Übersichtslageplan Kanalabschnitt 7

Erstellt vom Tiefbauamt für den Hauptausschuss am 02.08.2012

Ist-Zustand und Planungsstand der Mauer

Nachteile der geplanten Variante

Prinzip des Wandaufbaus in der Draufsicht

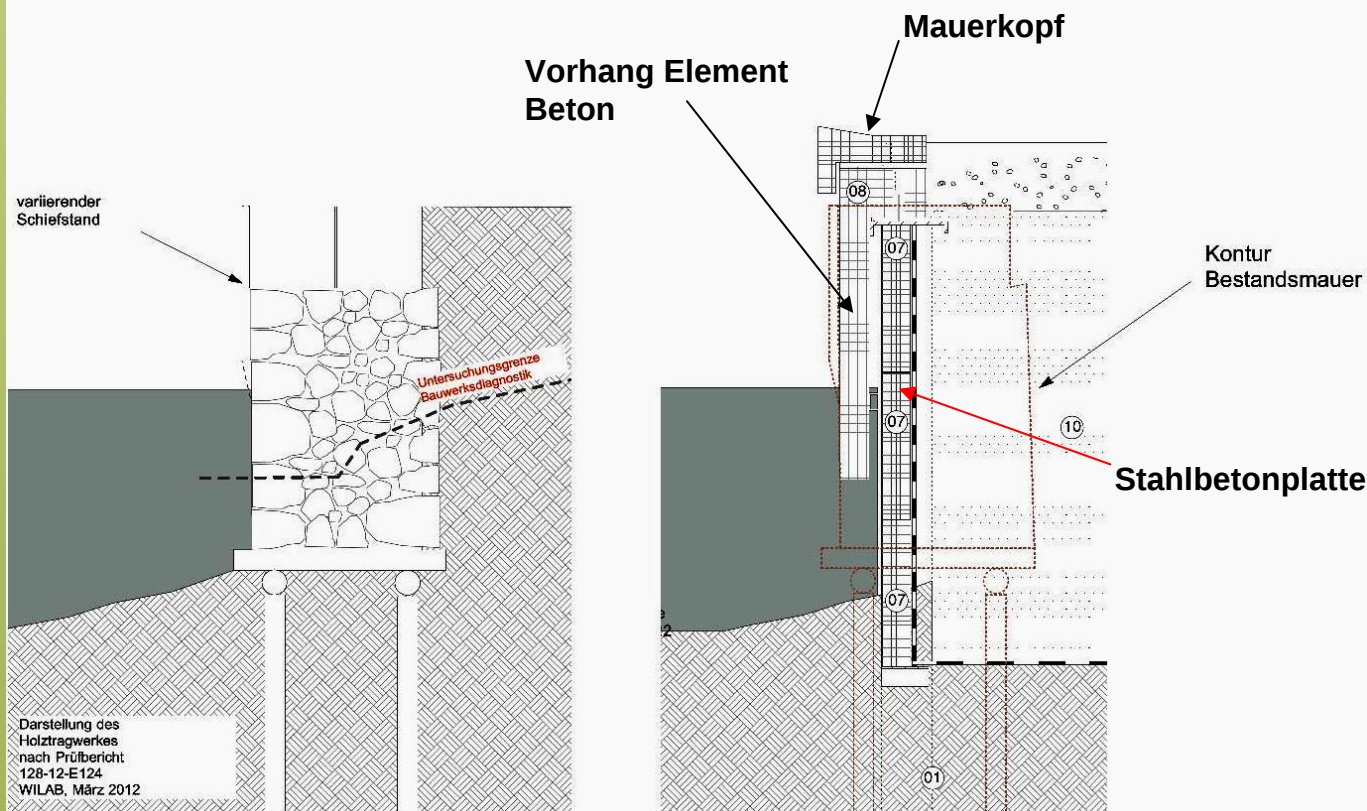
Mängel der Planung aus Sicht des WSA

1. Zu geringe Einbindetiefe der Stahlbetonplatten in den Boden
2. Keine ausreichende Dichtung zur Landseite (Ausspülungen)
3. Keine ausreichende Verdichtung zwischen Träger und Platte
4. Schlechte Anbindungs-möglichkeiten an die Zwangspunkte (Friedensbrücke, altes Widerlager)
5. Hohe Folgekosten

Vorschlag WSA / Verwaltung

Spundwand

- 1. Gute Einbindung**
- 2. Hohe Lastaufnahme**
- 3. Hohe Verdichtung**
- 4. Gute Anbindung an die Festpunkte**
- 5. Erhalt des historischen Mauerwerks**
- 6. Folgekosten erst nach ca. 80 Jahren**
